Rapport de contrôle d'installations électriques à basse et à très basse tension

RÉF. 158/2024/84181/01:1

DATE DU CONTRÔLE 08/11/2024 (16:00 - 16:40) AGENT VISITEUR Thierry Van Vooren
ADRESSE DU CONTRÔLE Place Wauters 16 - 6141 Forchies-la-Marche TYPE DE CONTRÔLE Visite de contrôle vente ancienne installation (8.4.2.)

Croquis de position élémentaire et descriptif sommaire des tableaux

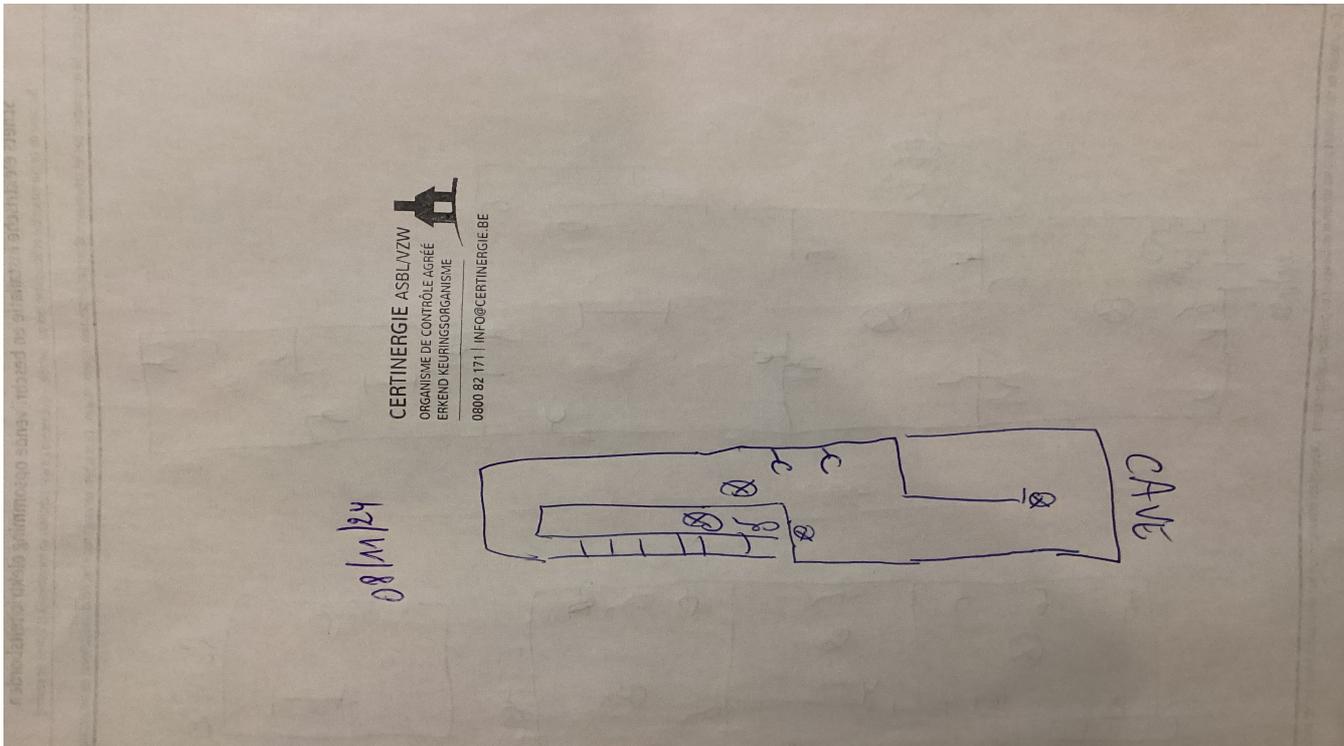
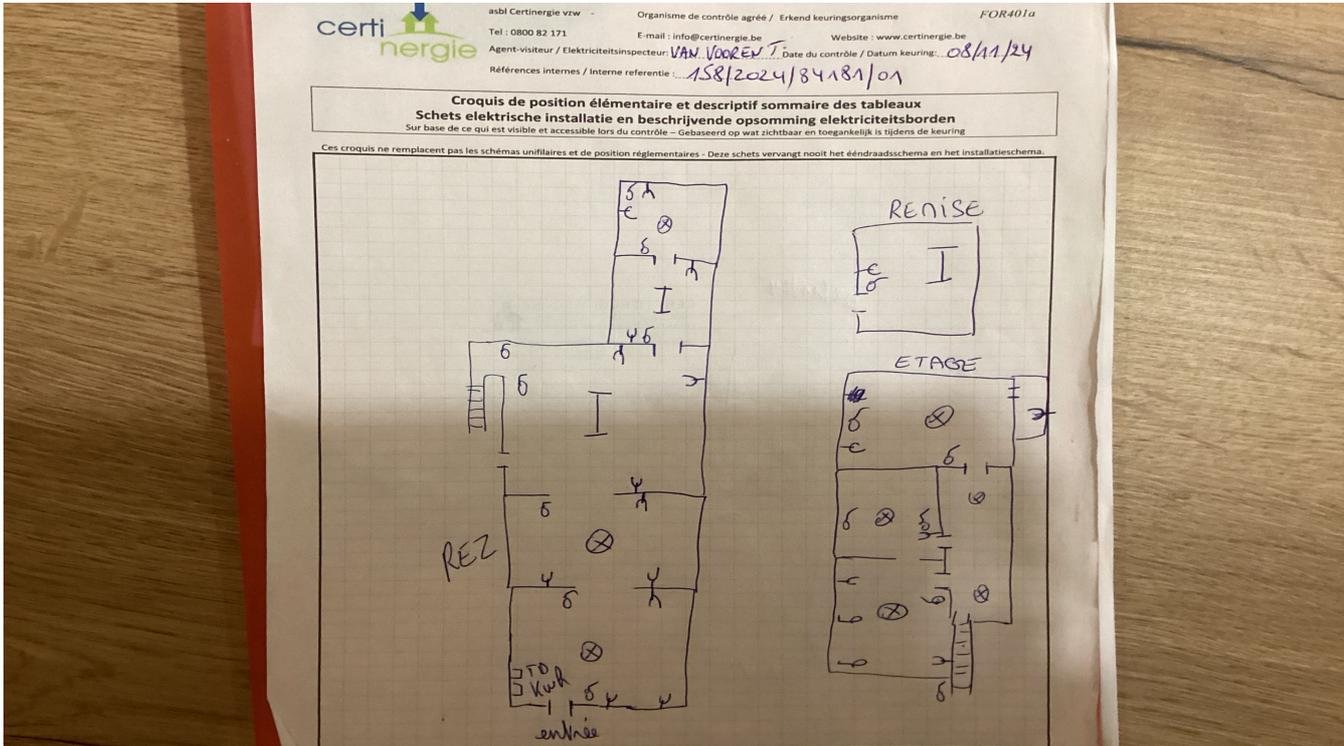
- Le câble d'alimentation du tableau principal n'est pas conforme. - 4.4.1.5.;4.3.3.;5.2.7.
- La tension d'alimentation n'est pas indiquée clairement de manière apparente sur chaque tableau de répartition et de manoeuvre. - 3.1.3.3.a

- La section de pontages dans le(s) tableau(x) électrique(s) n'est pas adaptée aux calibres de dispositifs de protection contre les surintensités. - 4.4.1.5.

- Le tableau est (en partie) abîmé. - 9.5.
- La continuité du PE vers les contacts de terre des socles de prise et/ou vers des appareils de classe 1 à poste fixe et/ou des liaisons équipotentielles (principales, supplémentaires) n'est pas réalisée. - 6.4.6.4.;6.5.7.2.

- Les schémas unifilaires et/ou plans de position ne sont pas présents. - 3.1.2.;6.4.6.;6.5.7.;9.1.2.
- Les circuits, les appareils de coupure et/ou les dispositifs de protection ne sont pas repérés de manière claire et visible. - 3.1.3.

- DPCDR (différentiel) de tête n'est pas complété par des dispositifs de protection à haute sensibilité - 4.2.4.3.b
- Les bases de fusibles/disjoncteurs à broches ne sont pas équipées d'éléments de calibrage. - 5.3.5.5.

- Le degré de protection d'enveloppe(s) n'est pas au moins égal à IPXX-B. - 4.2.2.1.;4.2.2.3.
- Il n'y a pas/plus de porte au tableau. - 5.3.5.1.
- Des contacts de terre de socles de prise de courant ne sont pas reliés au conducteur de protection de la canalisation électrique. - 6.4.6.4.;6.5.7.2.
